**POLSKA AGENCJA ŻEGLUGI POWIETRZNEJ  
POLISH AIR NAVIGATION SERVICES AGENCY**

**WYNIK KONSULTACJI SPOŁECZNYCH:**

**WPROWADZENIE STREF TRA W CELU ZABEZPIECZENIA SKOKÓW SPADOCHRONOWYCH  
I SZKOLNYCH LOTÓW AKROBACYJNYCH W FIR EPWW**

**Rys. 1** Zobrazowanie zmiany granic strefy TR 30 oraz utworzenie AREA LUBIN

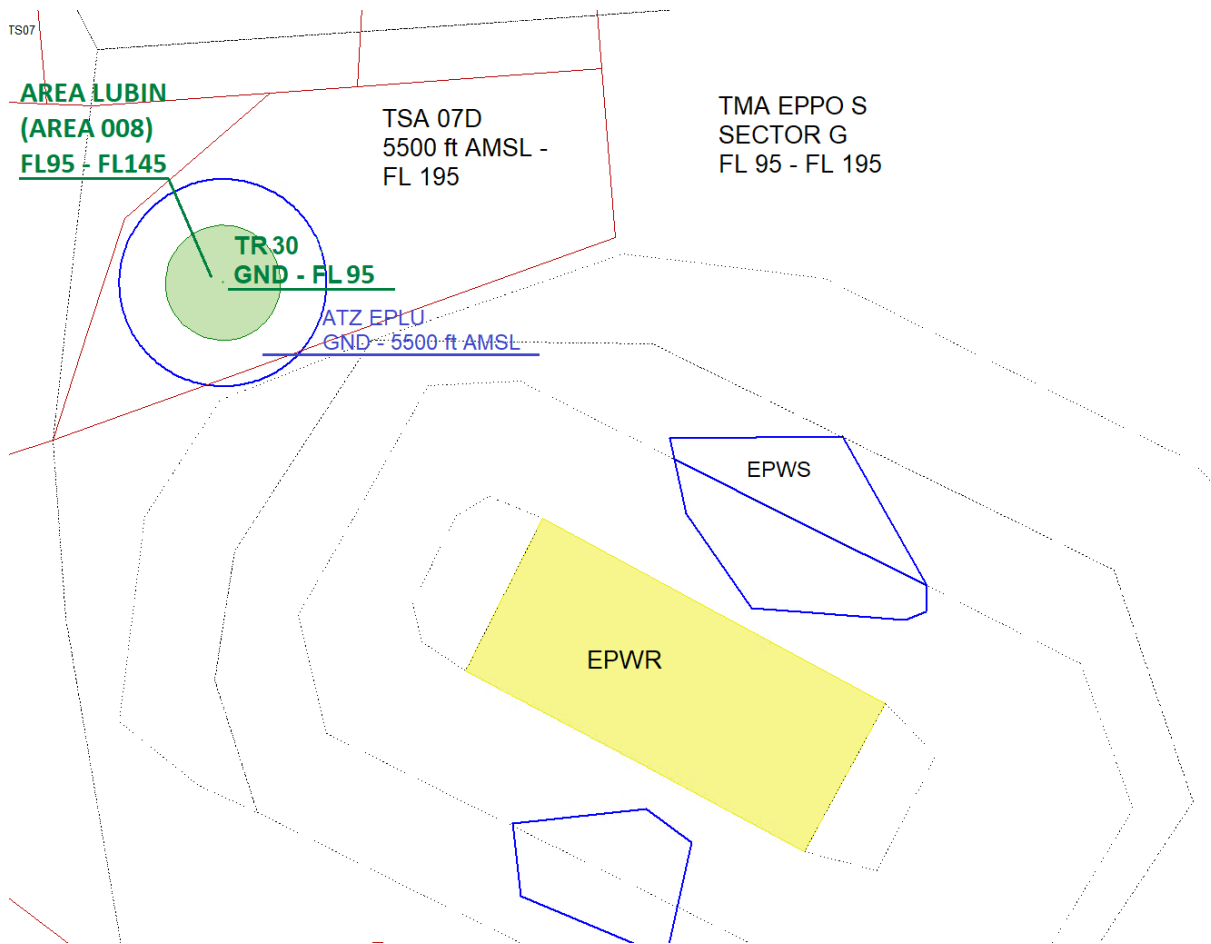
Strefę TR30 wymaga wprowadzenia odpowiednich zapisów w INOP APP Poznań w kontekście aktywnej strefy TR30 i holdingu nad WR754 (STAR VAGNI 1U). Pilot w strefie podczas wykonywania operacji zrzutu skoczków spadochronowych w naszej ocenie mało prawdopodobne jest, aby utrzymywał bezpieczną odległość od granic strefy. Z naszych doświadczeń wynika, że często użytkownicy naruszają granice strefy podczas naboru wysokości do zrzutu. Dodatkowo EC APP PO powinien mieć możliwość taktycznego zarządzania aktywacją i dezaktywacją strefy TR30 z uwagi na częstą pracę w trybie SPO.

*wprowadzenie TRA do dolnej wysokości TMA a powyżej AREA.* Przestrzeń AREA nie będzie zarządzana przez AMC Polska. Użytkownik pozostanie zobowiązany do informowania APP Poznań o planowanym rozpoczęciu i zakończeniu lotów/skoków. Klasyfikacja tej przestrzeni nie będzie ulegała zmianie. Loty w Area mogą się odbywać jedynie: po złożeniu FPL, za zgodą i na łączności z APP Poznań, z włączonym transponderem. Rejon lotów podobnie jak strefa TRA 30 będzie widoczna na wskaźniku kontrolera APP Poznań (wyświetlana na wskaźniku radarowym P21 przez specjalistę ASM 3 (AMC Polska) na wniosek ATCO APP Poznań). Granice zdefiniowanej przestrzeni możliwej do tymczasowego wydzielenia, procedury aktywacji, zakończenia aktywności i zasady wykonywania operacji zostaną wprowadzone do nowego LoA między PAŻP a Aeroklubem Ziemi Lubuskiej.

**Rys. 2** Zobrazowanie zmiany granic strefy TR 58 oraz utworzenie AREA BEDNARY

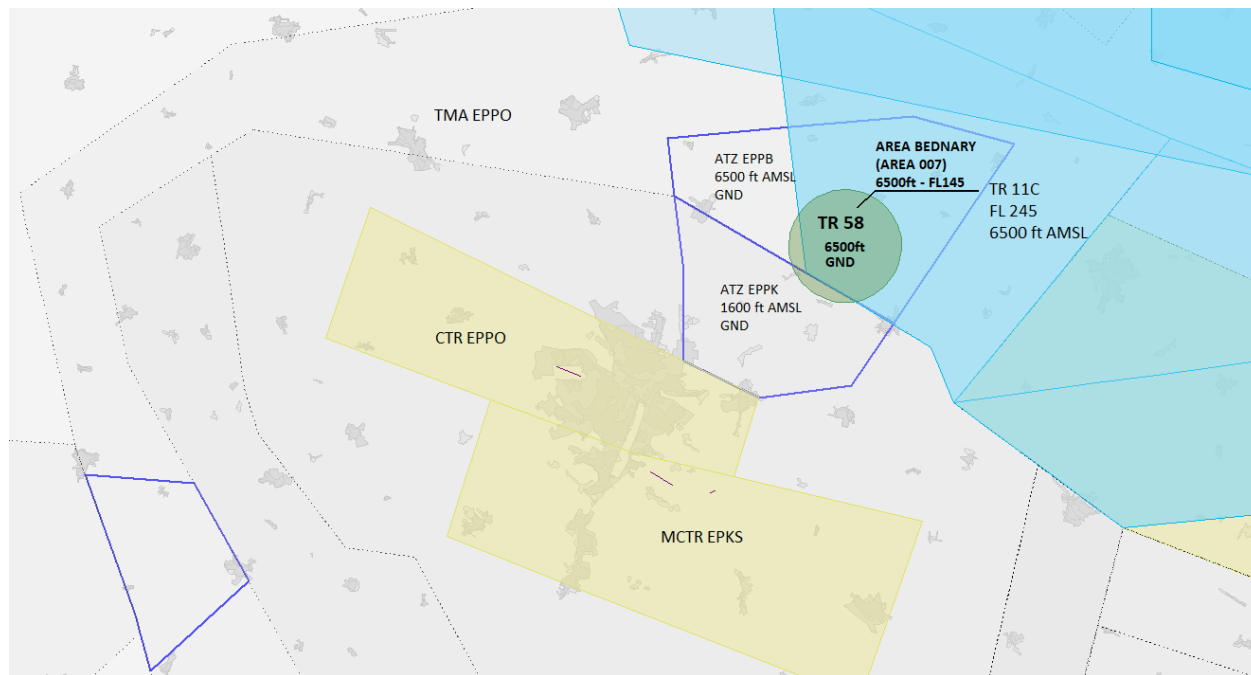
Wymagane przesunięcie środka strefy TR58 - Bednary, aby była ona oddalona o więcej niż 2,5 NM na całym kolizyjnym dystansie, czyli PO741 – BANPI i BANPI – RERMU. Z uwagi na charakterystykę RNP1 potrzebna do wykonania procedur STAR i SID, ta odległość powinna wynosić przynajmniej 3 NM na całym kolizyjnym dystansie. Pilot w strefie podczas wykonywania operacji zrzutu skoczków spadochronowych w ocenie APP Poznań mało prawdopodobne jest, aby utrzymywał bezpieczną odległość od granic strefy. Z doświadczeń APP Poznań wynika, że często użytkownicy naruszają granice strefy podczas naboru wysokości do zrzutu. A dynamiczna zmiana wysokości podczas zniżania statku powietrznego po wyrzucie skoczków w strefie TRA58 może powodować TCAS RA dla samolotów wykonujących lot na odcinkach PO741 – BANPI i BANPI – RERMU, pomimo zwiększenia dystansu do 2,5NM. Wobec powyższego zakłada się, że wykorzystanie przez ATCO i załogi STAR DEKUT1M i DENKO1M może być ograniczone. W celu mitygacji ryzyka braku dostępności opublikowanych procedur dla lotniska EPKS i EPPO, będzie wymagane LoA z użytkownikami stref. Zapisy LoA pozwolą EC APP, w znacznym stopniu zredukować obciążenie pracą personelu APP Poznań.

Dodatkowo EC APP PO powinien mieć możliwość taktycznego zarządzania aktywacją i dezaktywacją stref TR58 z uwagi na częstą pracę w trybie SPO, loty wojskowych statków powietrznych z lotniska EPKS (loty OAT), które nie podlegają regulacjom ATFM i nie są przez narzędzia ATFM analizowane. Cała analiza ruchu mieszane go GAT i OAT spada na EC APP Poznań.

Przy aktywnej strefie niedostępna będzie trasa dolotowa do lotniska EPKS UVCOV 1S - trasa przeznaczona dla wojskowych wysokomanewrowych statków powietrznych, które nie są wyposażone do RNP1, dlatego trasa SUTQO-BANPI-IRCEN będzie kolizyjna ze strefą TR58.

Wykonujemy loty motoparalotniowe z rejonu Murowanej Gośliny, które bardzo często są zgłaszane do FIS. Jednym z wykorzystywanych przez nas „korytarzy” przelotowych jest „Murowana Goślina - Mielno - Rejon Jeziora Kowalskiego - Pobiedziska” - jest to trasa dolotowa w stronę Pobiedzisk i zakłada używanie niezalesionego, niezabudowanego terenu na północ od Jeziora Kowalskiego i na południe od lasu. Rejon ten znajduje się w projektowanym kole TR 58.

*wprowadzenie TRA do dolnej wysokości TMA a powyżej AREA.* Przestrzeń AREA nie będzie zarządzana przez AMC Polska. Użytkownik pozostanie zobowiązany do informowania APP Poznań o planowanym rozpoczęciu i zakończeniu lotów/skoków. Klasyfikacja tej przestrzeni nie będzie ulegała zmianie. Loty w Area mogą się odbywać jedynie: po złożeniu FPL, za zgodą i na łączności z APP Poznań, z włączonym transponderem. Rejon

lotów podobnie jak strefa TRA 58 będzie widoczna na wskaźniku kontrolera APP Poznań (wyświetlana na wskaźniku radarowym P21 przez specjalistę ASM 3 (AMC Polska) na wniosek ATCO APP Poznań). Granice zdefiniowanej przestrzeni możliwej do tymczasowego wydzielenia, procedury aktywacji, zakończenia aktywności i zasady wykonywania operacji zostaną wprowadzone do nowego LoA między PAŻP a organizatorem realizującą skoki: firma SKY CAM.

Przesunięcie środka strefy TR 58 na północ (nowe współrzędne strefy: koło ze środkiem w punkcie 52°32'48"N 017°12'45"E i promieniu 3 NM oraz granicach pionowych GND-6500 ft AMSL), tak aby umożliwić swobodny przelot na często wykorzystywanej trasie wskazanej przez użytkownika.
